Réf. CRMS : AA/JLB/BXL21472_643_Herbes_109

Objet : BRUXELLES. Rue du Marché aux Herbes, 109-111.

Placement d'une nouvelle devanture au n°109 selon l'état historique de 1908 en chêne massif, placement d'une enseigne parallèle sur les n°111 et 109 et d'une enseigne perpendiculaire en fer forgé sur le n°111.

Demande de permis unique portant sur **▪ Avis conforme de la CRMS**

Devanture de 1892
(AVB/TP 15840)

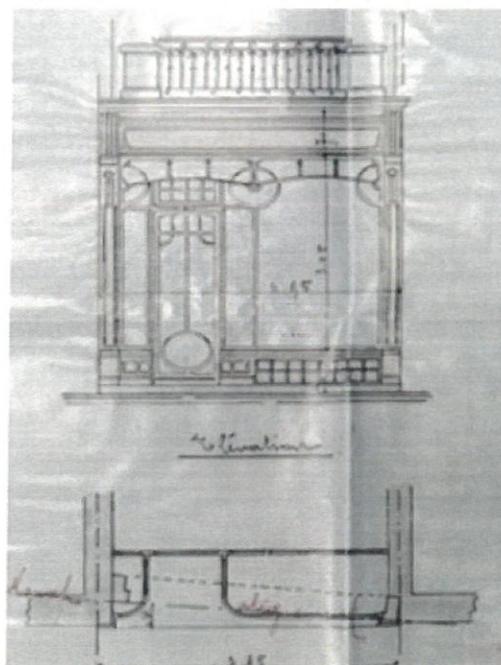
La devanture de 1892, encadrée de pilastres et d'un caisson à volet non saillant, possédait une entrée en retrait et une grande vitrine à droite.

Devanture de 1908
(AVB/TP 1725)

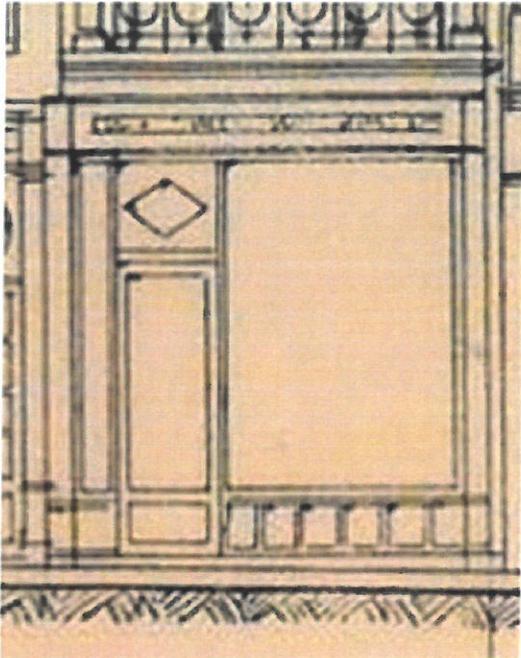
En 1908, l'entrée en retrait est maintenue dans la travée gauche mais est légèrement déplacée vers la droite et encadrée par deux vitrines courbes, une étroite à gauche et une grande à droite. L'allège en bois était constituée d'une sorte de croisillons et panneautage.

À moins que la devanture de 1908 n'ait été remplacée rapidement, celle-ci ne semble pas avoir été exécutée exactement suivant le modèle autorisé en 1908. Sur base de plusieurs photos prises au début du XX^e siècle et jointes à la présente demande, la devanture correspond plutôt à la situation partiellement dessinée sur un relevé de 1916 réalisé par François Malfait, architecte de la Ville de Bruxelles. Par rapport à ce relevé, une imposte avec petit-bois à losanges devait compléter le dispositif (voir notamment la photo A 029788 de l'IRPA).

La CRMS souscrit pleinement au projet de restitution de la devanture de 1908 et accepte que l'imposte à petit-bois à losanges ne soit pas rétablie, à l'instar du n°111 avec lequel il forme un ensemble.

- intègre des éléments anciens subsistants (caisson, consoles,...) préalablement restaurés et repeints dans le ton vert tel qu'il ressort de l'étude stratigraphique des parties les plus anciennes de la devanture;
- intègre des quincailleries de porte qui seront de préférence des éléments anciens de récupération ou, à défaut, des quincailleries neuves de styles ancien. La CRMS demande que, dans un cas comme dans l'autre, les modèles soient soumis pour approbation à la DPC;
- n'intègre pas de cadre d'exposition dans la devanture, pour garantir sa lisibilité;
- prenne le plus grand soin au calepinage de la mosaïque au sol du porche d'entrée, non documentée dans la présente demande. La CRMS demande que la DPC soit associée à ce poste délicat.
